## Rapport de contrôle d'installations électriques à basse et à très basse tension

RÉF. 80/2023/63078/01:2

DATE DU CONTRÔLE 21/04/2023 AGENT VISITEUR Amaury Van Daele  
ADRESSE DU CONTRÔLE Montagne d'Aisémont 13 - 1300 Wavre TYPE DE CONTRÔLE Visite de contrôle vente ancienne installation (8.4.2.)

**Croquis de position élémentaire et descriptif sommaire des tableaux**

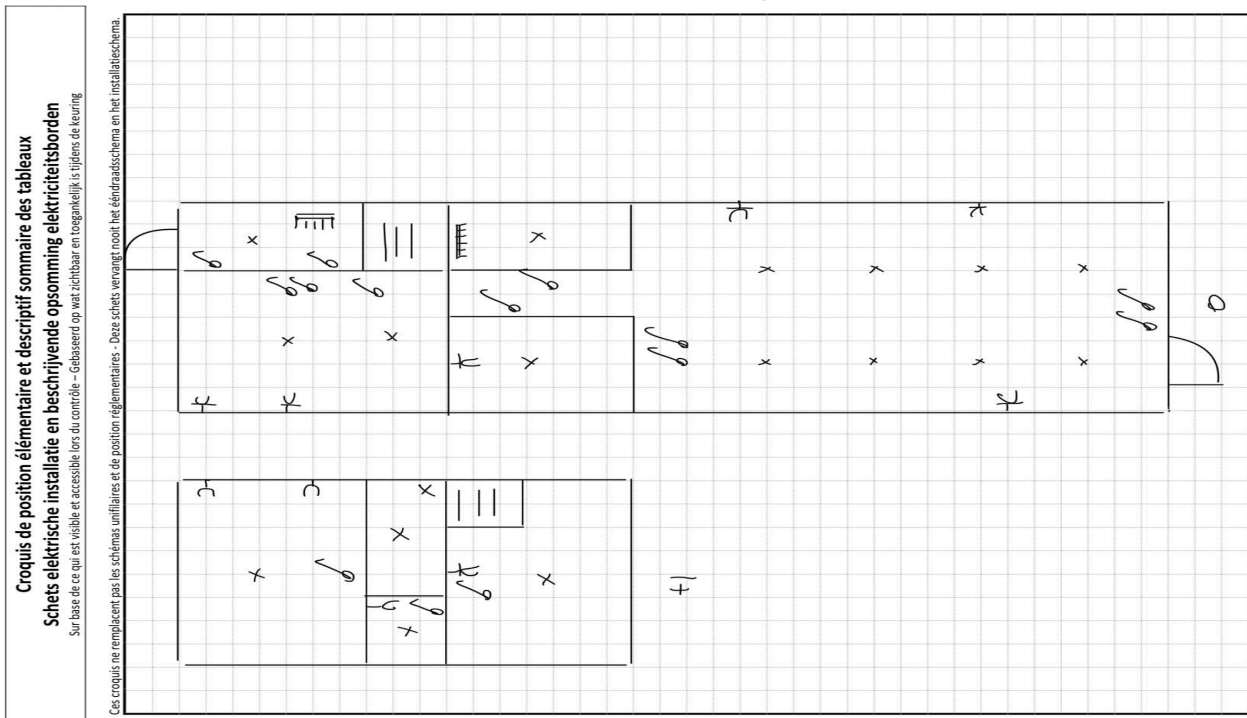
- La tension d'alimentation n'est pas indiquée clairement de manière apparente sur chaque tableau de répartition et de manoeuvre. - 3.1.3.3.a
- Les circuits, les appareils de coupure et/ou les dispositifs de protection ne sont pas repérés de manière claire et visible. - 3.1.3.

- Les bases de fusibles/disjoncteurs à broches ne sont pas équipées d'éléments de calibrage. - 5.3.5.5.
- Le degré de protection d'enveloppe(s) n'est pas au moins égal à IPXX-B. - 4.2.2.1.;4.2.2.3.

- Le(s) tableau(x) de répartition n'est (sont) pas conforme(s). - 5.3.5.1.
- Les schémas unifilaires et/ou plans de position ne sont pas présents. - 3.1.2.;6.4.6.;6.5.7.;9.1.2.

- Un/des DPCDR (différentiel) n'est/sont pas conforme(s). - 5.1.3.3.;5.3.5.3.;8.2.1.;8.2.2.
- Les fusibles/disjoncteurs à broches d'un même circuit ne sont pas de la même intensité nominale.
